福島第一原子力発電所 増設雑固体廃棄物焼却設備の進捗状況

2021年6月7日

1. 増設雑固体廃棄物焼却設備設置の進捗状況

ロータリーキルン シール部(入口側)

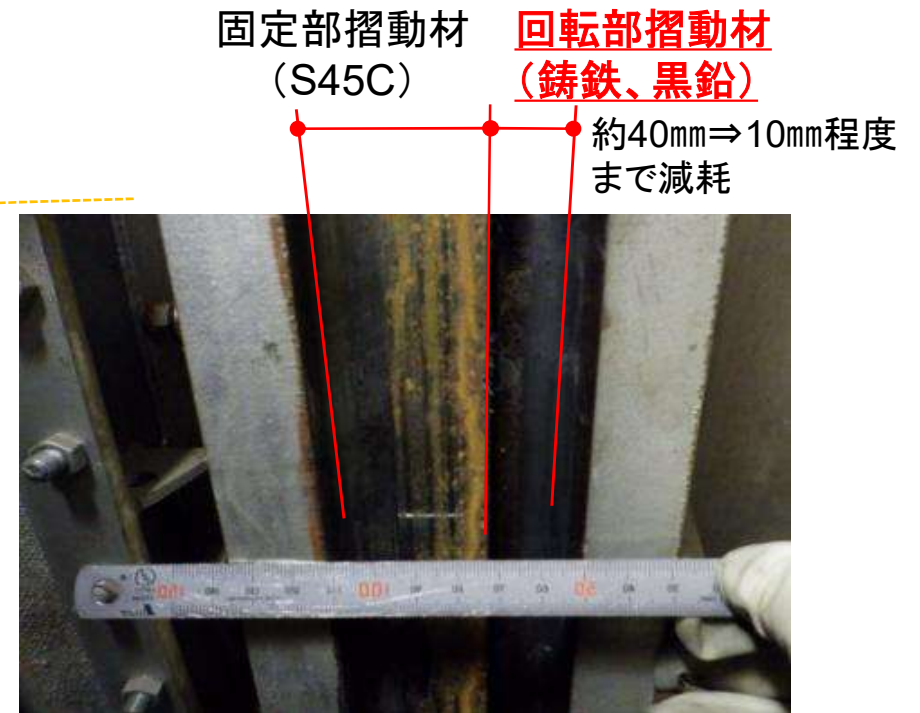
- 2020年11月、焼却炉内の耐火材を乾燥させるための乾燥焚運転を実施。その後、焼却炉内を冷却する冷却運転を実施した上で焼却炉内部を点検
- 点検の結果、ロータリーキルンシール部(入口側、出口側)の回転部摺動材に、想定を上回る摩耗(設計上約6mm/年に対して10日間で約30mm)を確認。なお、乾燥焚であり焼却処理は実施しておらず、かつ焼却炉内は負圧で空気が流れ込むことから、放射性物質の放出はない
- 現場調査の結果、原因は、下記の2点と推定
 1. ロータリーキルンの軸ブレで摺動面が局部当たりとなり摺動材の摩耗を加速
 2. 固定側の摺動面合わせ部の段差により、回転側摺動面の摩耗を促進
- 上記対策として、ロータリーキルンシール部の設計を変更
- 現在、詳細設計の調整等のため工場試験を実施中。尚、万が一、予期せぬ不具合が確認された場合に備え、バックアッププラン(変更後のシール部の設計とは異なる設計)も準備し、これについても同様に工場試験を実施する
- このため、増設雑固体廃棄物焼却設備の竣工は、2022年3月を予定

原因①

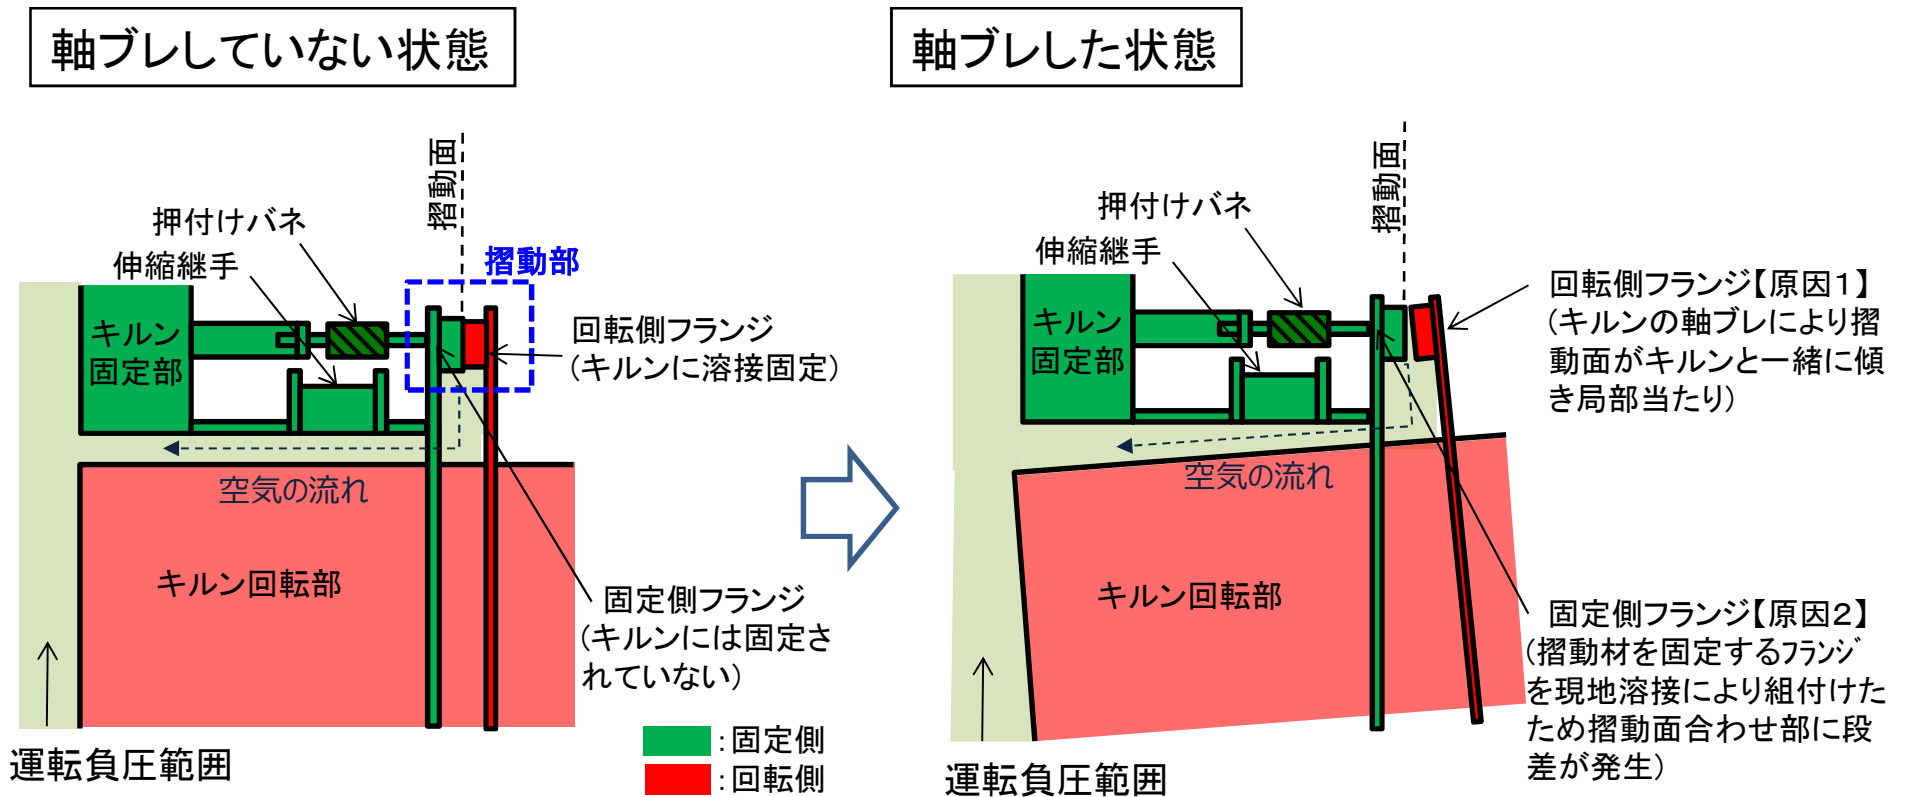
ロータリーキルンの軸ブレにより、摺動面が前後に傾くが、摺動部の設計は、軸ブレを吸収できない構造であったため、摺動面が局部当たりとなり摺動材の摩耗を加速

対策として、ロータリーキルンシール部の設計を変更

原因②

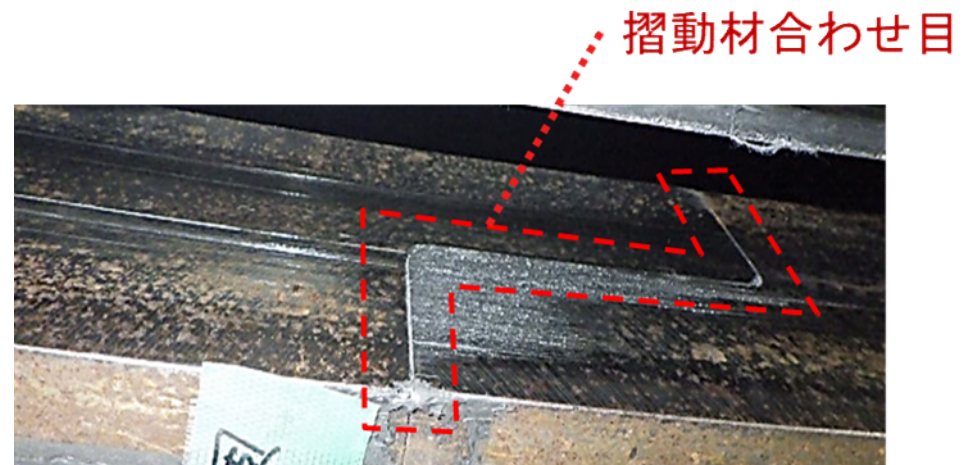
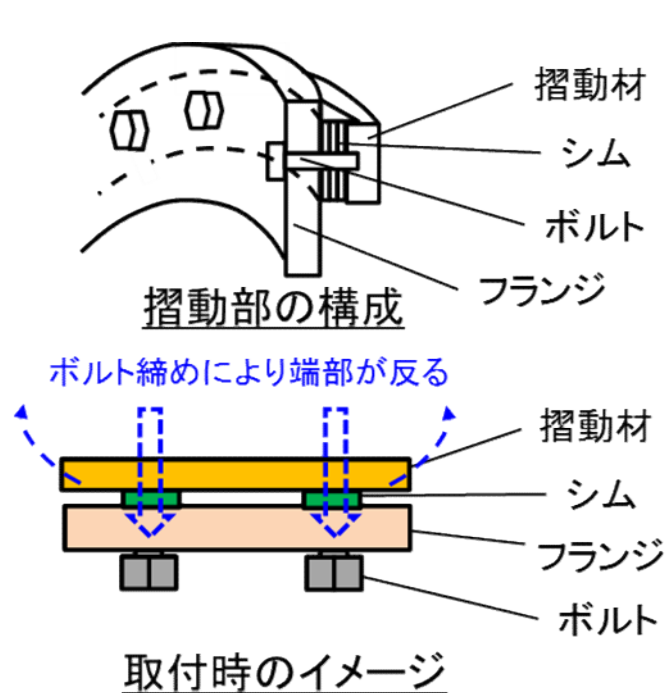
固定側の摺動面合わせ部の段差(※)により、回転側の摺動面の摩耗を促進

※固定側摺動材を固定するフランジは現地溶接にて組付けたため、溶接により歪みが発生。この歪みを解消するため、シム調整を行った結果、摺動材が反り、端部の摺動材合わせ部の段差が増長したと推定

摺動材合わせ目に段差があり、合わせ目を境に摺動跡の有無が分かれている

対策として、摺動材を固定するフランジを現地溶接・シム調整が不要なボルト組付け構造とする
